# 仕様変更のお知らせ

## プラド /plus 仕様変更

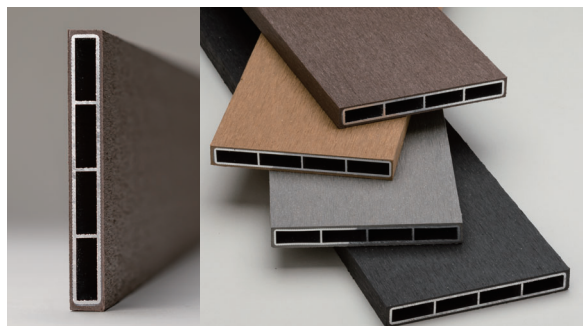
- ・製品内部の形状変更を行います。
- ・専用小口キャップの形状も変更となります。
- ・旧仕様製品の在庫限りとして、順次切り替えさせていただきます。
- ・外観及び、外形寸法は従来品と同じです。
- ・価格や商品コードなどの変更はございません。(板材、小口キャップ共)

## 変更イメージ

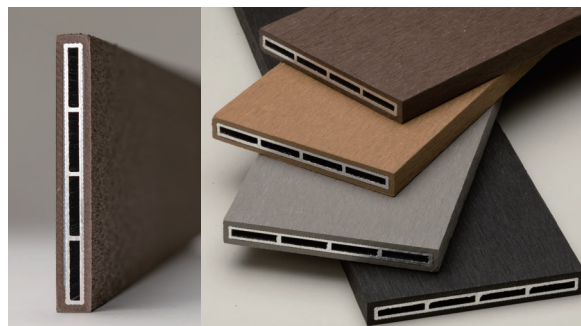
変更後：改良品

変更前：現行品

プラド /plus 芯材の  
形状を変更した結果、  
軽量化と剛性向上を  
実現しました。

・重量約 %ダウン  
・取付時のたわみが大幅に減少

約 **3.2** kg  
(板1枚あたり)

約 **2.4** kg  
(板1枚あたり)
